EZ/30/2024/ES

Kielce dn. 15.03.2024r

Dot. postępowania o udzielenie zamówienia publicznego prowadzonego w trybie przetargu nieograniczonego na podstawie art. 132 ustawy z dnia 11 września 2019r. Prawo zamówień publicznych (Dz. U. z 2023r. poz. 1605 ze zm.) na Zakup i dostawa różnego sprzętu jednorazowego użytku dla potrzeb Wojewódzkiego Szpitala Zespolonego w Kielcach.

Dot. Pakietu nr 5 poz. 22

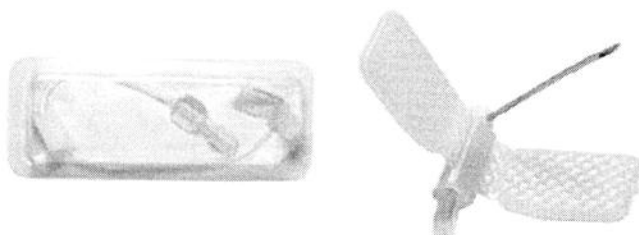
Czy Zamawiający dopuści igłę Hubera, niesilikonowaną, zakrzywioną o atraumatycznym szlifie, z kolorowymi skrzydełkami oznaczającymi rozmiar igły, z drenem o dł. 18cm, z zaciskiem i złączem luer-lock, z osłoną zabezpieczającą przeciw samozakłuciu igły w rozmiarach 19G, 20G i 22G o długościach: 15, 20, 25, 32, 38mm

Odpowiedź: Zgodnie z SWZ. Zamawiającemu nie odpowiada zaproponowany opis.
